**Forum mondial de l'harmonisation des Règlements
concernant les véhicules**

Groupe de travail de la sécurité passive

Règlement n° 129 (Dispositifs renforcés de retenue pour enfants)**Proposition de série 01 d'amendements au Règlement n° 129
(Dispositifs renforcés de retenue pour enfants)****Communication de l'expert de l'Association européenne
des fournisseurs de l'automobile***

Figure 1

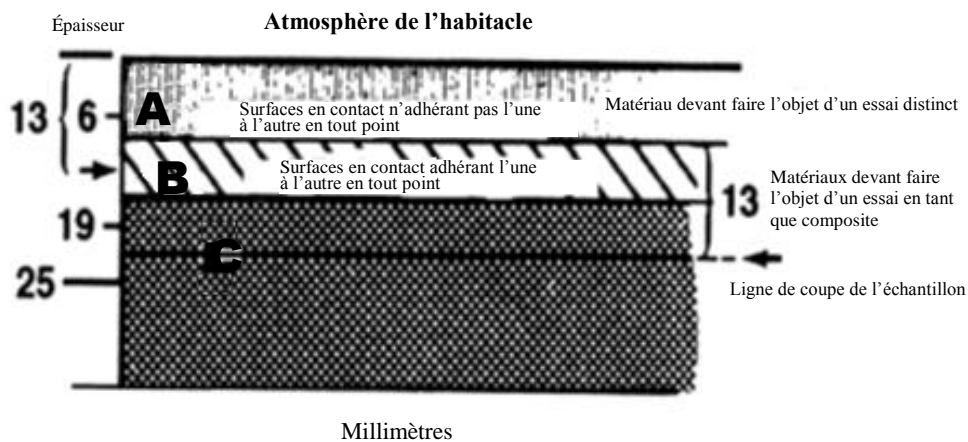
2. Choix des matériaux (voir la figure 1 ci-dessous)

2.1 Toute partie d'un matériau simple ou composite située à moins de 13 mm de l'atmosphère de l'habitacle doit satisfaire aux prescriptions énoncées au paragraphe 6.1.6.

2.1.1 Tout matériau qui n'adhère pas à un autre ou à d'autres matériau(x) en tout point de contact avec ce ou ces matériau(x) doit satisfaire aux prescriptions énoncées au paragraphe 6.1.6 au cours d'un essai distinct.

2.1.2 Tout matériau qui adhère à un autre ou à d'autres matériau(x) à tout point de contact doit satisfaire aux prescriptions énoncées au paragraphe 6.1.6 au cours d'un essai subi en tant que matériau composite conjointement avec le ou les autre(s) matériau(x).

Le matériau A présente une interface non adhérente avec le matériau B et doit faire l'objet d'un essai distinct.

Une partie du matériau B est située à moins de 13 mm de l'atmosphère de l'habitacle, et les matériaux B et C adhèrent l'un à l'autre en tout point de contact. Par conséquent, B et C doivent faire l'objet d'un essai en tant que matériau composite.

La découpe est pratiquée dans le matériau C comme le montre la figure 1, de manière à obtenir un échantillon de 13 mm d'épaisseur.

Figure 2
Toutes les dimensions sont en millimètres (mm)

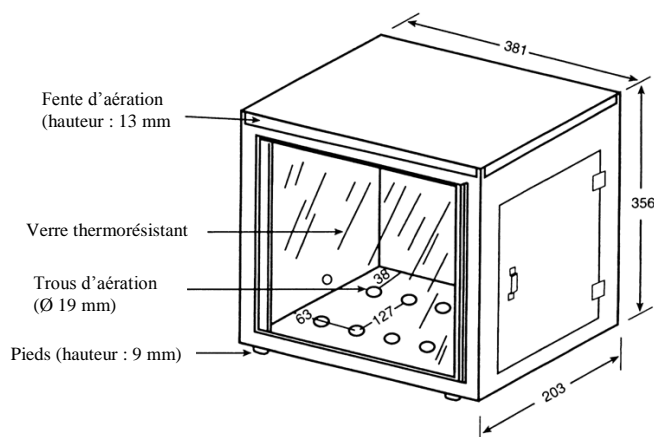
3.1 Afin de protéger les échantillons des courants d'air, l'essai est effectué dans une chambre de combustion métallique dont les dimensions intérieures sont les suivantes : longueur : 381 mm ; profondeur : 203 mm ; et hauteur : 356 mm et qui est munie d'une fenêtre d'observation en verre à l'avant, d'une ouverture pouvant être fermée pour permettre l'introduction du porte-échantillon, et d'un trou destiné à recevoir le tuyau d'alimentation d'un bec à gaz. Pour la ventilation, la partie supérieure de la chambre comporte une fente d'aération de 13 mm en faisant tout le tour; la base est munie de dix trous de 19 mm de diamètre chacun et de pieds de 10 mm de haut, tous disposés comme indiqué sur la figure 2.

3.3 L'échantillon d'essai est inséré entre deux bâtis de métal en forme de U superposés, de 25 mm de largeur et de 10 mm de hauteur.

Les dimensions intérieures des bâtis en forme de U sont de 51 mm de largeur par 330 mm de longueur.

Des supports constitués de fins fils métalliques résistant à la chaleur sont tendus en travers du bâti en forme de U inférieur, dans sa largeur, à intervalles de 25 mm, afin de maintenir en place les échantillons qui pourraient se ramollir et se courber à leur extrémité enflammée, ce qui risquerait d'altérer la régularité de la combustion.
